ERBE, P.ZZA DELLE

0888

Descrizione prestazionale dell'intervento

Foto del rilievo

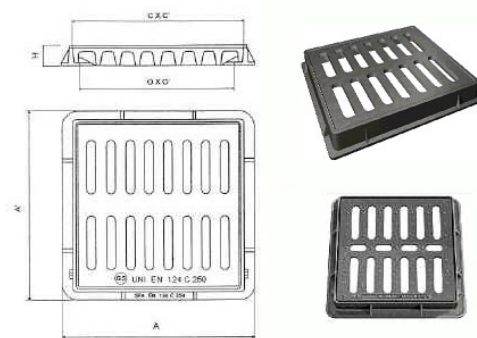
Criticità

Caditoia inadeguata

Sostituzione della caditoia con nuovo manufatto che verrà incassato e reso perfettamente complanare al pavimento. La caditoia non dovrà presentare fessure tali da costituire ostacolo o pericolo rispetto a ruote, tacchi o bastoni. I vuoti non potranno essere attraversati da sfere di diametro superiore ai 20 mm (preferibilmente non superiore a 15 mm); eventuali fessure parallele dovranno essere poste in senso ortogonale alla principale direzione di marcia.

Occorre fare una buona rasatura della finitura superficiale per evitare di creare altre criticità sulla pavimentazione per le persone con difficoltà motorie.

Materiale suggerito: **Pietra di Prun**
